**Klima-lavbundprojekt Kvorning (j.nr. 2022- 28415).**

**Hvidbog over indkomne høringssvar fra 1. offentlighedsfase (den 6. januar til den 6. februar 2026)**

Klima-lavbundsprojekt Kvorning - Opsamling på høringsvar fra 2. offentlighedsfase:

*Figur 1: Tilpasset forløb af "Vandløb matr. 13a", hvor eksisterende forløb er bevaret mellem nye registreringer af Natura 2000-naturtyper.*

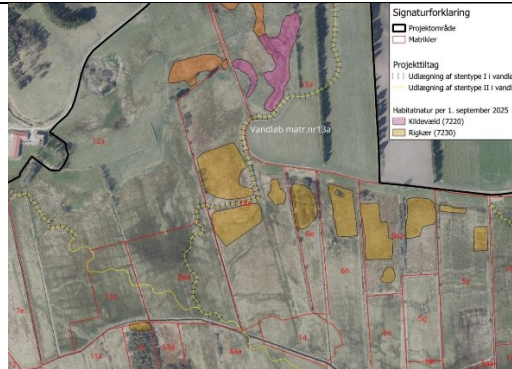
353	Torben Hansen, Natur og Miljøkonsulent, Danmarks Sportsfiskerforbund (DSF), Skyttevej 5, 7182 Bredsten	<p>Danmarks Sportsfiskerforbund (DSF) ser projektet som både ambitiøst og perspektivrigt med et betydeligt potentiale for klima- og naturgevinster.</p> <p>Forbundet har dog en række væsentlige bemærkninger til den fremlagte miljøkonsekvensvurdering, særligt vedrørende risikoen for iltsvind og tilgroning i projektets mindre vandløb.</p> <p>Erfaringer fra tidligere vådområde- og lavbundsprojekter viser, at der i flere tilfælde er konstateret mere eller mindre alvorligt iltsvind i vandløb, særligt i sommerperioden. Iltsvind har dokumenterede negative konsekvenser for både fiske- og insektfauna og medfører en forringelse af vandløbenes økologiske tilstand. Denne problematik er bl.a. beskrevet på <a href="http://Fiskepleje.dk">Fiskepleje.dk</a></p>	<p><b>Bemærkninger til iltsvind og tilgroning i små, lysåbne vandløb:</b></p> <p>Sommeriltsvind i vandløb er drevet af flere faktorer, herunder når store mængder af vandløbsplanter under dårlige lysforhold opbruger ilten gennem respiration. I lysåbne vandløb kan der forekomme meget store mængder af grøde, der i nogle tilfælde kan fylde hele vandsøjlen, der om natten kan medføre helt iltfrie forhold pga. den manglende fotosyntese. Om dagen kan iltforholdene også være påvirket, hvis plantedækket er tæt og tykt.</p> <p>Naturstyrelsen vil inddrage træplantning i projektet for at reducere risikoen for tilgroning af de målsatte og § 3-beskyttede vandløb Morild Bæk og Kvorning Møllebæk. Derudover plantes der også træer ved de §</p>	<p>Høringsvaret har givet anledning til ny viden og revurdering af påvirkning af 5 omlagte vandløbsstrækninger. Høringsvaret har medført en mindre tilpasning af projektet med træplantning på udvalgte strækninger af de 5 vandløb og supplerende vandløbsvedligeholdelse i en overgangsperiode. Endvidere tilpasses projektet ved at opretholde et eksisterende vandløbstracé på en mindre delstrækning fremfor at omlægge til nyt tracé.</p> <p>De to projekttilpasninger er indarbejdet i tilladelsen i hhv. afsnittene: 6.1.2.1.1.1 Kvorning Møllebæk (06867) og Morild Bæk (06885), afsnit 6.4.1.1 Eng, afsnit 6.4.1.5.1 Vandløb og afsnit 6.2.1.2.2 Bræmmer med høje urter langs vandløb (6430) for træplantning langs vandløbsstrækninger og i</p>

For at overholde den indgåede lodsejeraftale samt undgå påvirkning af habitatnaturtyperne, projekteres det i stedet, at vandløbet forbliver i sit nuværende regulerede forløb imellem de to udpegninger af rigkær. Derved bliver der ikke inddraget arealer af habitatnaturen i forbindelse med projektet.

Tiltagene på strækningen forbliver uændrede, hvilket betyder at bunden hæves ved udlægning af naturligt bundsubstrat bestående af gydegrus (stentype I på figuren), og variationsskabende sten (stentype II på figuren). Bundhævningen foregår kun til et omfang, der betyder, at habitatnaturtyperne ikke oversvømmes af vandløbsvandet.

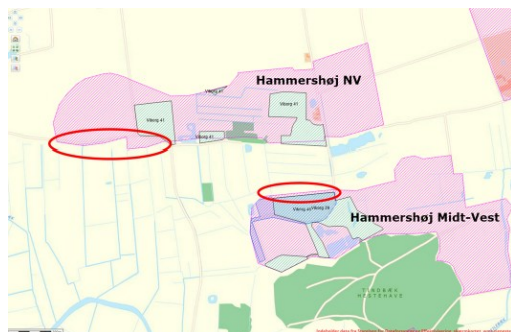
Klima-lavbundsprojektet Kvorning overlapper med råstofgraveområde Hammershøj NV og Hammershøj Midt-Vest, og grænser op til råstofgraveområde Hammershøj Syd (Figur 1). Klima-lavbundsprojektet grænser op til flere råstof tilladelser beliggende indenfor råstofgraveområderne (Figur 2).

Høringssvaret har givet anledning til præcisering af ordlyden i §25-tilladelsen. Det præciseres i tilladelsens afsnit 6.6 Råstoffer, at projektområdet overlapper med råstofgraveområde Hammershøj NV på matriklerne 13g, 16n, 2aa og 4ci, Kvorning By, Kvorning samt råstofgraveområde Hammershøj Midt-Vest på den sydlige del af matrikel nr. 11z, Kvorning By, Kvorning. Der er ikke meddelt råstoff tilladelser i de mindre overlappende områder. SGAV vurderer at præcisering af ordlyden ikke medfører behov for opdaterede vurderinger i hverken miljøkonsekvensrapporten eller §25-tilladelsen. Det begrundes SGAV med at der er tale om et mindre overlap i forhold til det samlede udpegede indvindingsområde og områder som er vurderet i forhold til potentiel påvirkning af afvandsforhold.
